Objet : Projet d'aménagement du campus Vatel Enita sur la commune de QUETIGNY - Avis de la commission locale de l'eau du bassin de la Tille

Intitulé du projet	Nom du document	Émetteur	Affaire suivie par	Date	Version
Projet d'aménagement du campus Vatel Enita sur la commune de QUETIGNY	ANNEXE 1_V2	Bureau de la CLE de la Tille	Amandine COYER	20/06/2024	V2

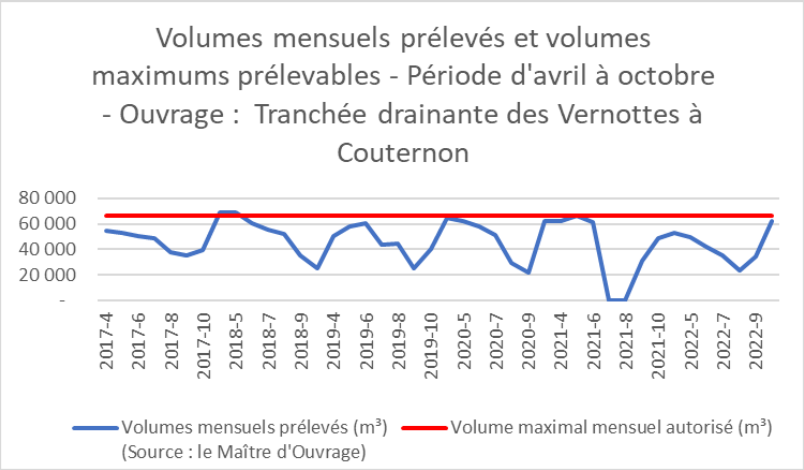
L'ouvrage a dépassé trois fois les volumes maximums prélevables durant la période s'étendant du 1^{er} avril au 31 octobre : en avril 2018 ; en mai 2018 ; en mai 2021. Aucun dépassement n'a été constaté depuis (voir ci-dessous).

D. Respect des volumes prélevables à l'échelle du tronçon NORGES 1

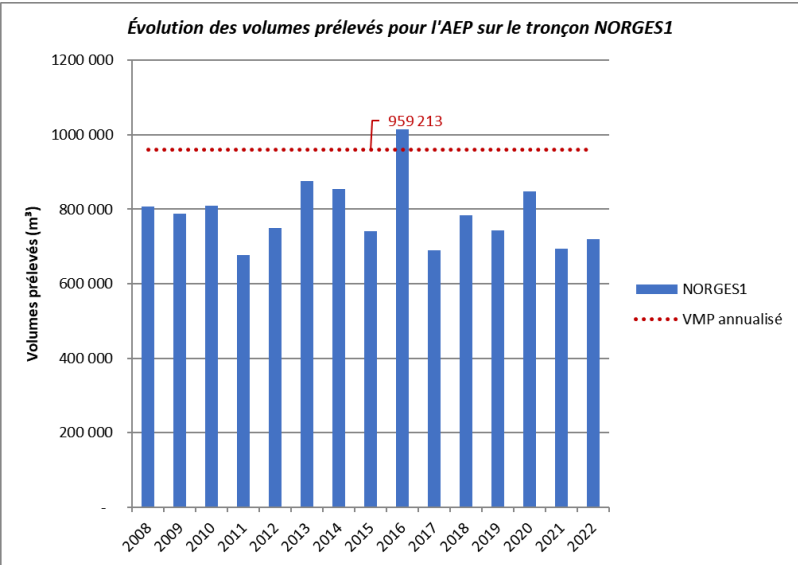
À l'échelle du tronçon considéré, les volumes maximums prélevables sont globalement respectés (à l'exception de 2016 (Source des données exploitées : Agence de l'Eau Rhône Méditerranée)).

- Respect apparent des VMP sur le tronçon NORGES 1 de 2008 à 2022 à l'exception de 2016 ;
- Respect mensuel des VMP de l'ouvrage concerné de 2017 à 2022 ; à l'exception de 2 mois en 2018 et de 1 mois en 2021.
- Les contrats d'achat d'eau permettent de respecter les VMP au niveau de l'ouvrage ;
- Le dossier n'évalue pas les besoins futurs en eau potable et ne comporte pas de courrier de Dijon Métropole attestant de la capacité à alimenter en eau potable le projet. Bien que Dijon Métropole soit dotée d'un Schéma Directeur Eau Potable jusqu'à horizon 2030 permettant de garantir l'alimentation en eau potable de ses communes, chaque porteur de projet doit joindre ladite attestation à son projet. ➔ Demande de complément

Statut du projet : **CONFORME sous réserves d'évaluer les besoins en eau potable du projet et de la délivrance par Dijon Métropole de l'attestation de capacité à alimenter le projet en eau potable.**
